1111 - 124 **Dachgeschoss**

Projekt: Spielhof 20, 8750 Glarus

Datum: 15.12.25
Revision: 17.07.26

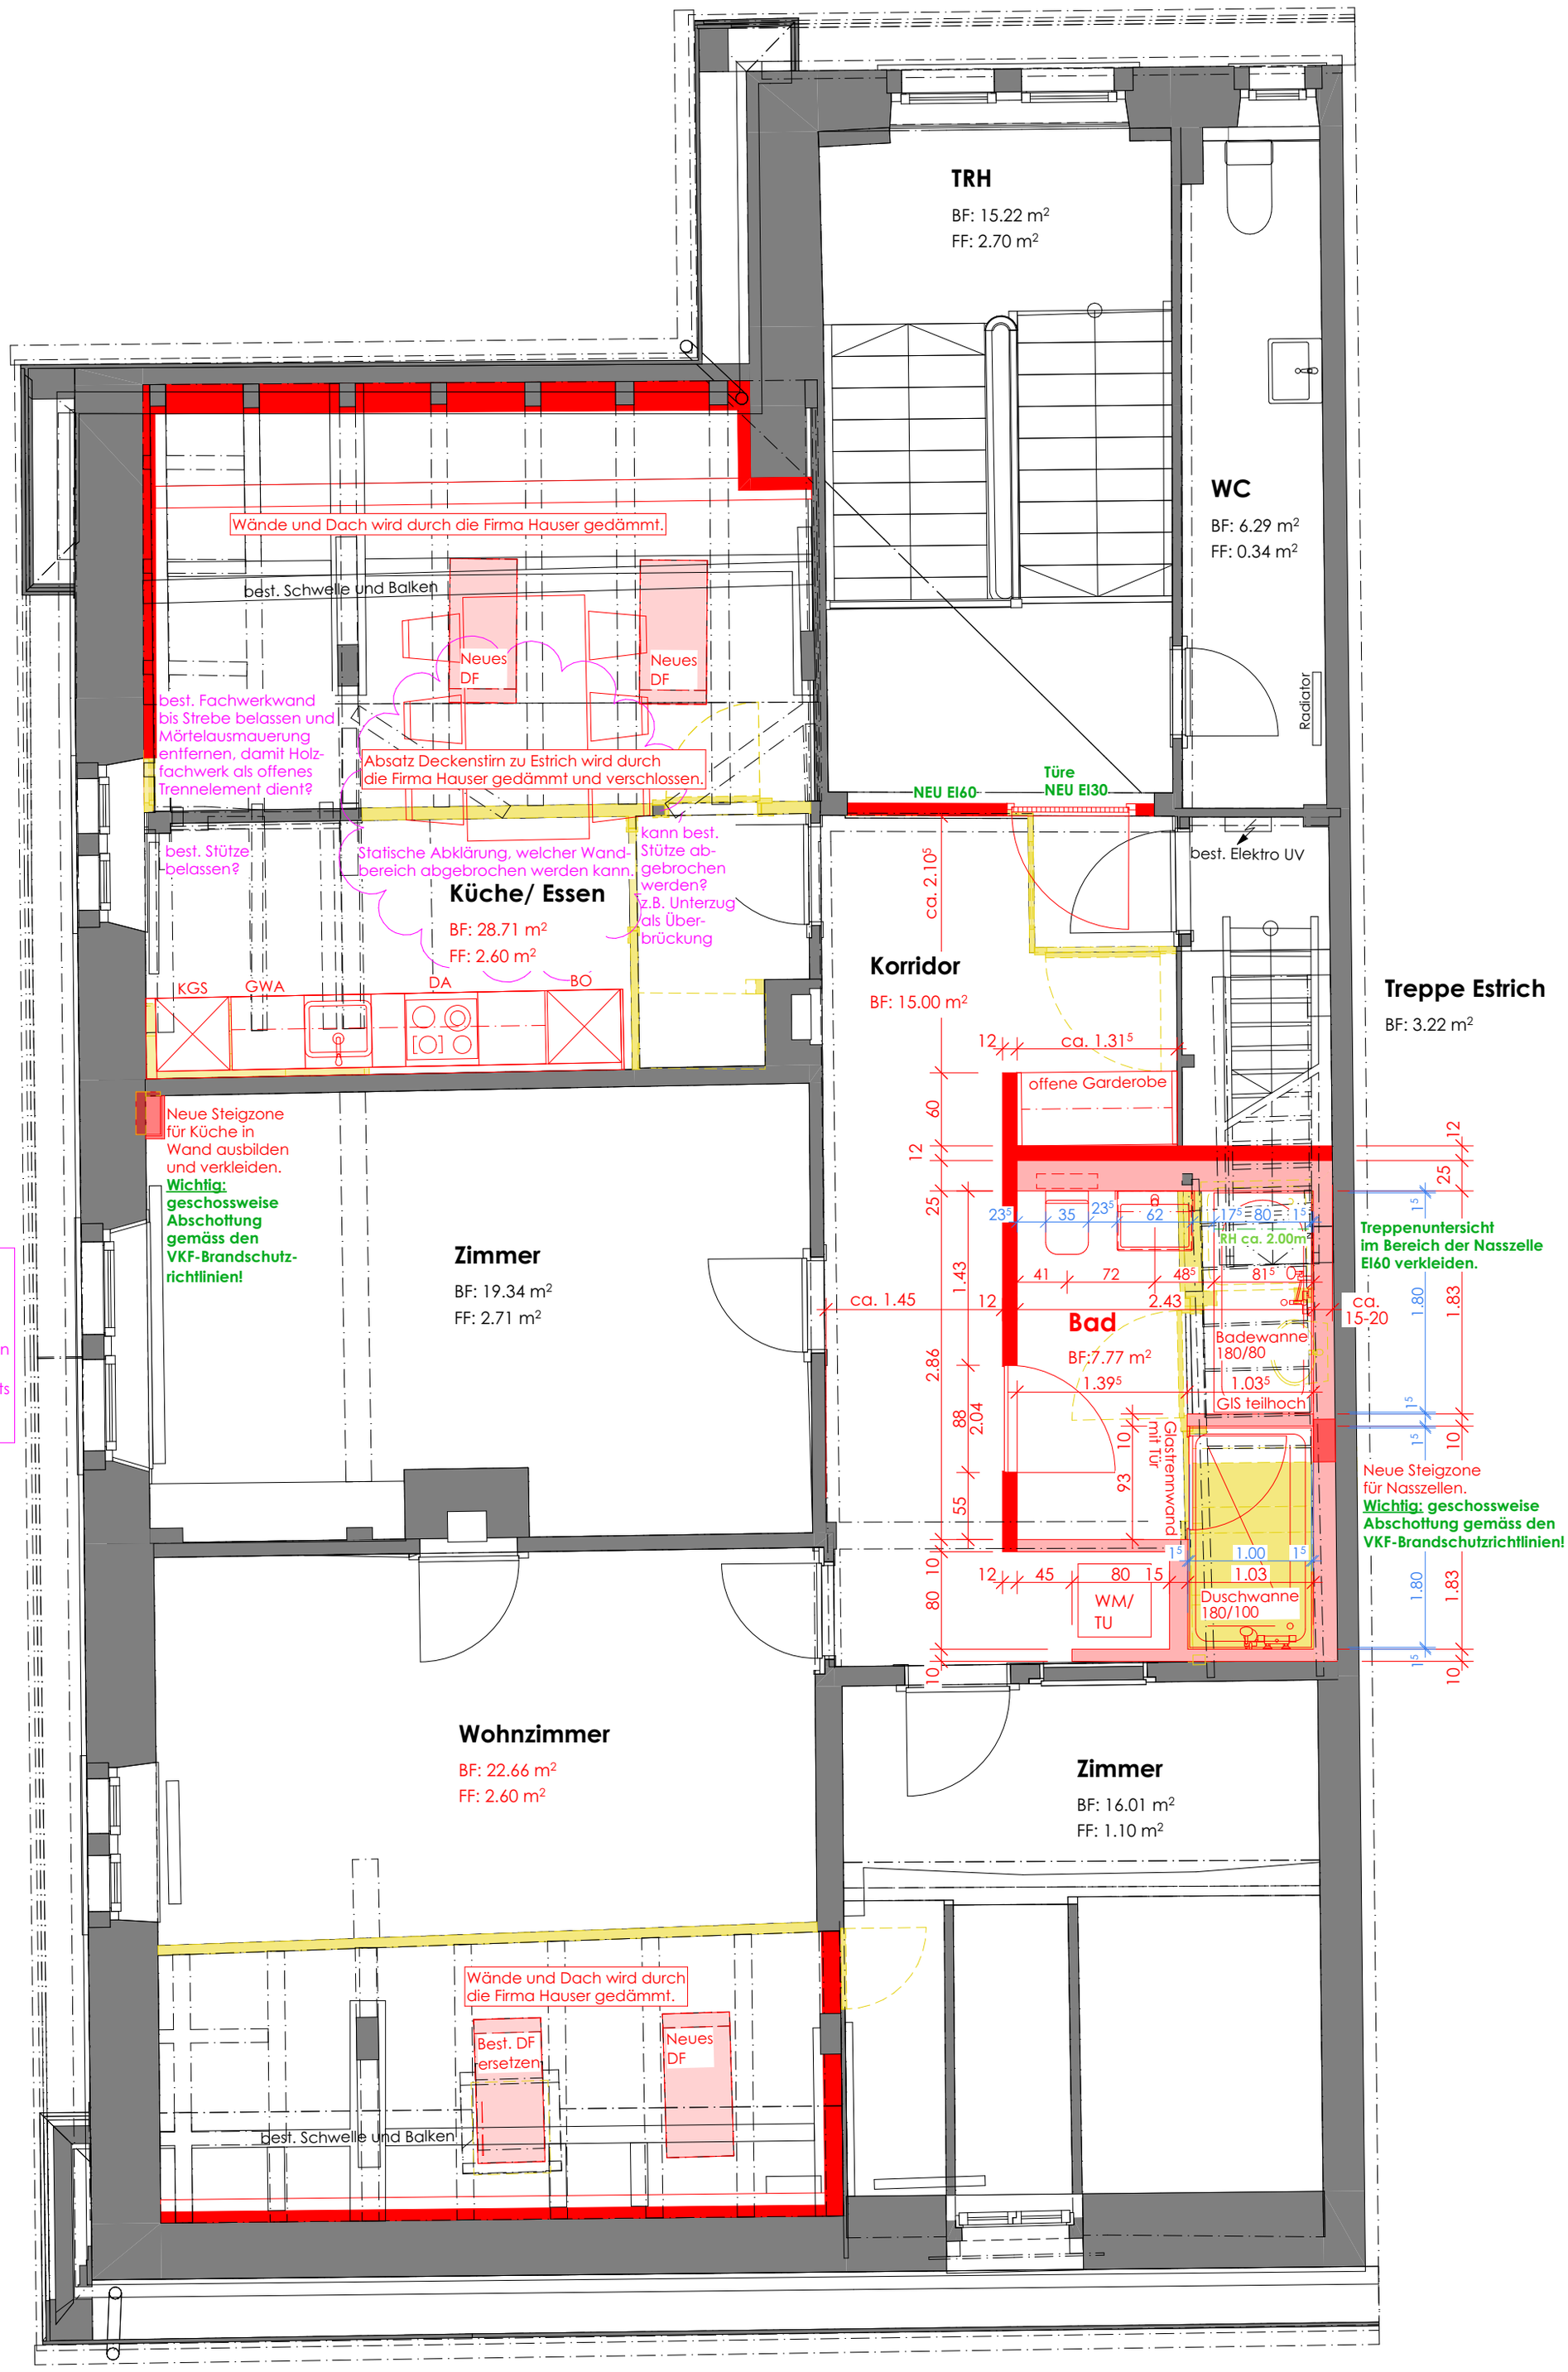
05.01.26 Küchentiefe 66cm anstatt 60cm wegen Leitungsführung.
17.07.26 Bad neu anordnen, da Kamin abgebrochen wurde und vermassen
